「もんじゅ」廃止措置計画及び保安規定の変更認可申請について
(審査会合における指摘事項等の回答)

2022年 ●月○日

日本原子力研究開発機構 (JAEA)

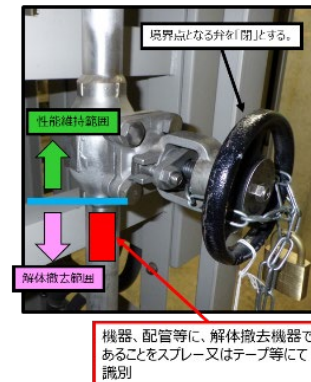
水・蒸気系等発電設備の解体撤去について、解体撤去の対象、時期、性能維持施設との取り合いを明確化するとともに、解体工事が性能維持施設に影響しないことを説明すること。

- 第2段階前半における水・蒸気系等発電設備の解体は、性能維持施設との隔離を確実に実施することで安全に解体作業を遂行できることから、タービン建物3階以下に設置されている機器を対象に実施する。
- 解体作業は、2023年度から2026年度までの期間とし、この間に主要機器の解体撤去を順次進めるほか、並行して配管、弁、ポンプ及び小型機器類の解体撤去を進める。
- 性能維持施設との取り合い箇所については、隔離（機械品の隔離、電気品の隔離）を行うとともに、隔離箇所及び解体撤去機器の識別を確実に実施することで、解体作業中において性能維持施設に影響を及ぼさない措置を講じる。

(1) 機械品の隔離方法

(2) 電気品の隔離方法

図 表面線量率の測定結果の度数分布

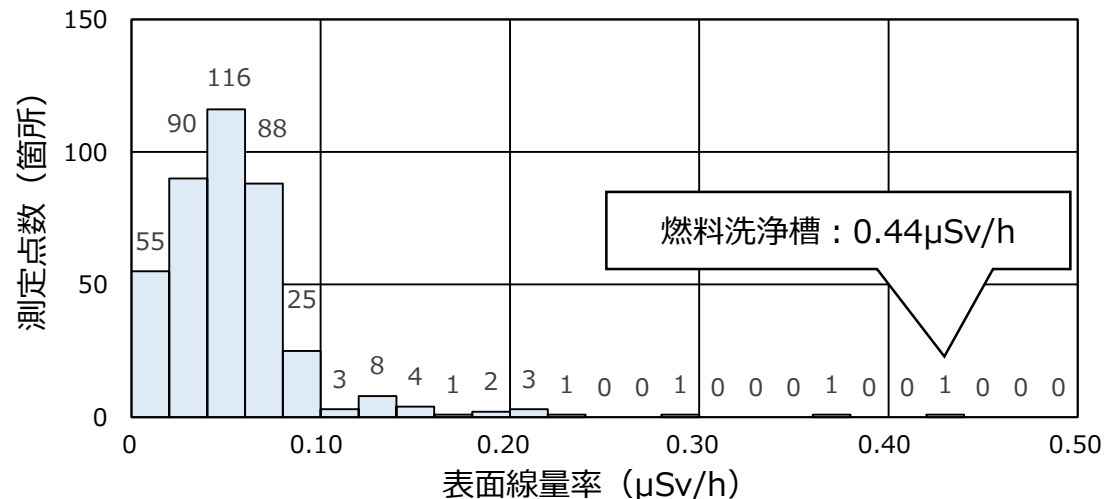
汚染分布評価の実施概要、添付書類五に記載の測定箇所について測定方法及び評価結果を説明すること。

- 汚染分布評価は「放射化汚染の評価」及び「二次的な汚染の評価」を実施し、本格的な管理区域内の解体作業を行う第3段階までに完了する計画である。
- 放射化汚染の評価では、運転履歴、設計情報及び構造等の元素組成分析の情報に基づく計算とこの計算結果の妥当性を確認するためのサンプリング測定を行う。なお、サンプリング測定は中性子しゃへい体から試料を採取、分析することを検討中である。
- 二次的な汚染の評価では、原子炉内で発生した放射化生成物が冷却材やカバーガスを介して関連する系統設備に移行することから、これら系統の代表機器・配管の表面線量率を測定する。具体的な測定対象設備及び測定点数 (合計399箇所) は表のとおり。

二次的な汚染の評価から得られた表面線量率の度数分布を図に示す。「もんじゅ」における二次的な汚染は十分に小さく、最大値 (燃料洗浄槽 : 0.44 μ Sv/h) でも一般的な原子炉の廃止措置で実施される解体工事前の汚染の除去後よりも十分に低い値であることを確認した。

図 地質ボーリング作業 体制

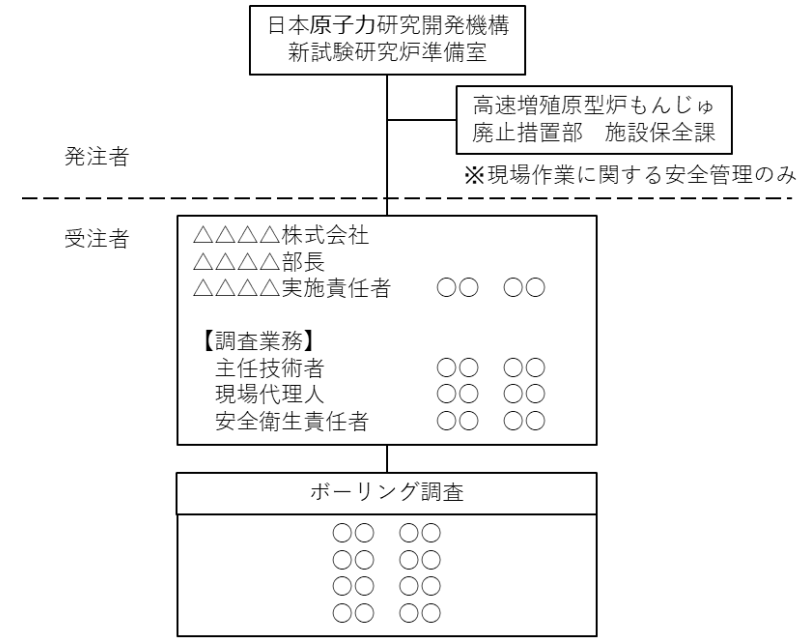
「もんじゅ」敷地内において実施する試験研究炉設置候補地の地盤調査について、保安規定に基づく安全管理の状況を説明すること。

- 試験研究炉設置候補地の地盤調査は、試験研究炉担当部署である「新試験研究炉準備室」の下で民間地質調査会社が実施しており、「もんじゅ」は新試験研究炉準備室からの依頼を受けて現場作業に関する安全管理を実施している。
- 具体的には、「もんじゅ」は、作業従事者に対して保安規定第117条に基づく保安教育を実施するほか、災害や人身事故等の発生時には保安規定及び所長承認文書に基づく通報連絡等の初動対応を実施している。

もんじゅ体制図 (組織変更後)

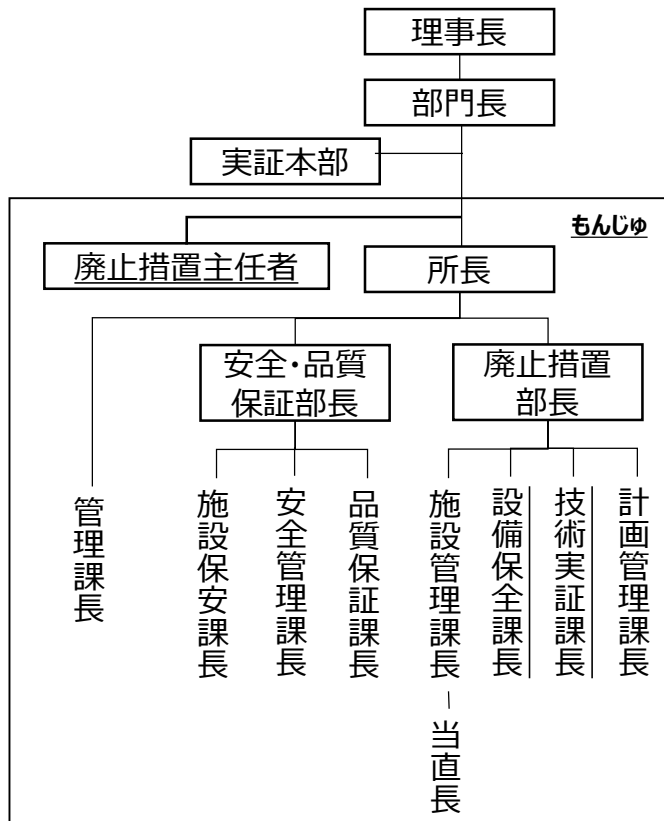
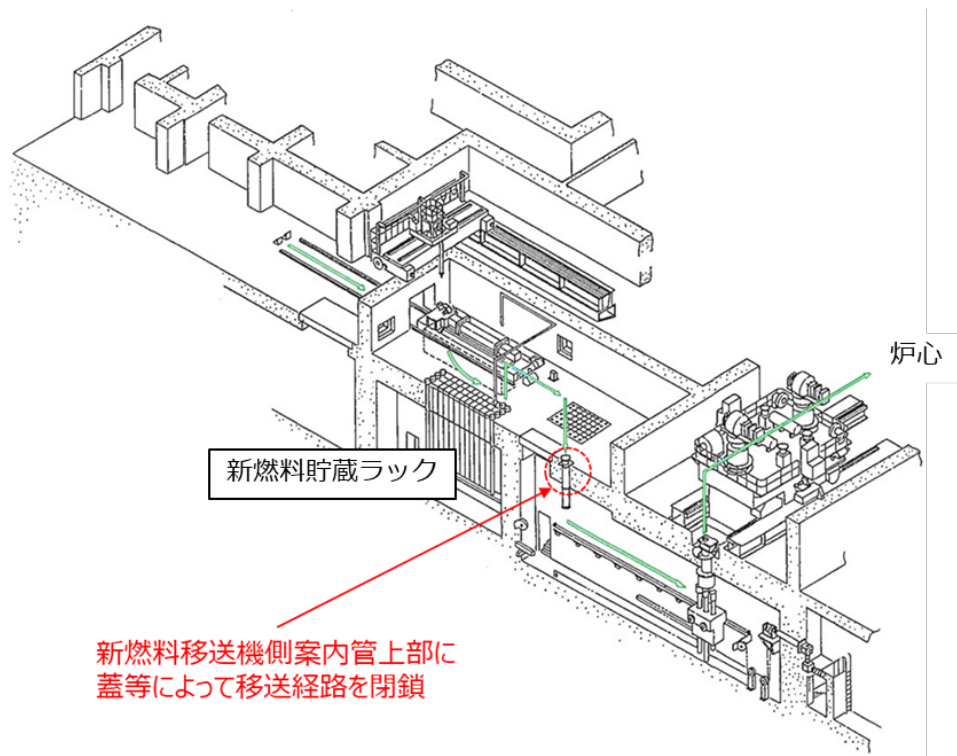
組織変更について、現行組織での業務が変更後の組織に漏れなく移管されていること及び組織変更の効果を説明すること。

- 組織変更を行うにあたり、保安規定に定められた業務所掌を整理し、全ての業務が漏れなく変更後の組織に移管されていることを確認した。
- 組織変更は、組織及び業務の統合による業務の合理化、第2段階で本格化する解体撤去作業及び廃棄物処理作業に係る体制の強化等を目的として実施する。

廃止措置計画策定に関する業務を担ってきた「廃止措置計画課」を廃止し、「技術実証課」を新設する。「技術実証課」では、第2段階以降本格化する廃止措置現場業務 (工事、調査、研究及び開発) を担う。

「設備保全課」を新設し、機械保全課、電気保全課、燃料環境課及び施設保全課の施設管理業務並びに計画管理課の保全計画業務を統合、再編する。これにより、補修関係体制の最適化及び施設管理業務のさらなる合理化を図るとともに、今後本格化する廃止措置現場業務にさらに要員を振り分ける。

燃料体取出し作業の完了に伴い「燃料環境課」を廃止する。しゃへい体等取出し操作業務及び廃棄物管理業務については施設管理課に統合する。これにより、施設管理課操作体制の最適化及び運転操作業務の合理化を図るとともに、今後本格化する廃止措置現場業務にさらに要員を振り分ける。
